## 仕様変更のご案内

### FC6A形 プログラマブルコントローラ

FC6A形 プログラマブルコントローラの使用部品の追加についてご案内いたします。

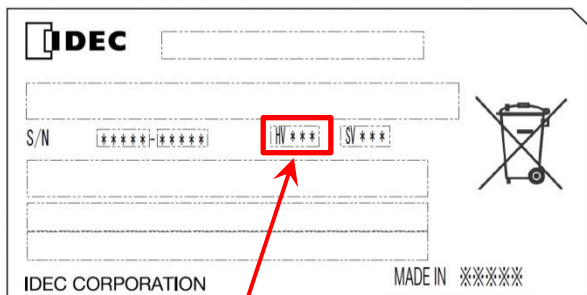
バックアップ用電池として使用するリチウムイオン1次電池の種類を追加します。

〔追加前〕

- Panasonic 製 BR2032

〔追加後〕

- Panasonic 製 BR2032
- Panasonic 製 CR2032A
- Panasonic 製 CR2032B
- Murata 製 CR2032X
- Murata 製 CR2032W

※使用するリチウムイオン1次電池の指定はできません。
